改善箇所説明図 ①

改善箇所説明図 ②

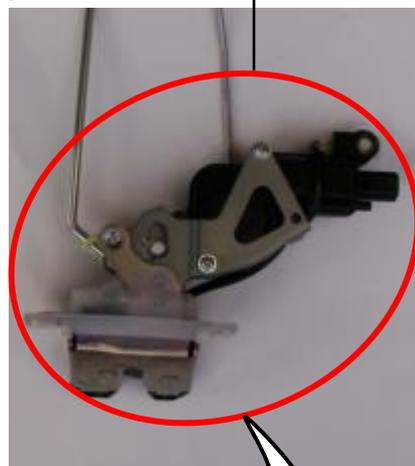
フロントドアラッチ及びバックドアラッチにおいて、製造時に異なる材質の部品を使用したため、強度が不足するものがある。そのため、施錠及び開錠操作の繰り返しにより、当該部品が破損し、施錠または開錠ができなくなり、最悪の場合、ドアを開けることができなくなるおそれがある。

全車両、フロントドアラッチを良品に交換する。

識別：IDプレートに紫色のシールを貼付する。

バックドアラッチ

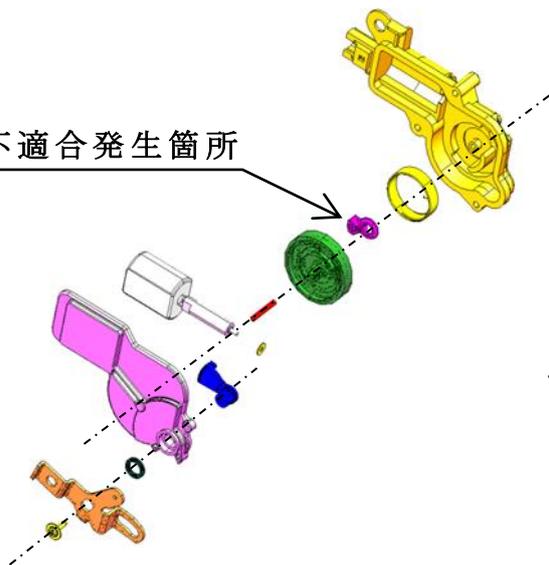
フロントドアラッチ及びバックドアラッチにおいて、製造時に異なる材質の部品を使用したため、強度が不足するものがある。そのため、施錠及び開錠操作の繰り返しにより、当該部品が破損し、施錠または開錠ができなくなり、最悪の場合、ドアを開けることができなくなるおそれがある。

全車両、バックドアラッチを良品に交換する。

識別：IDプレートに紫色のシールを貼付する。
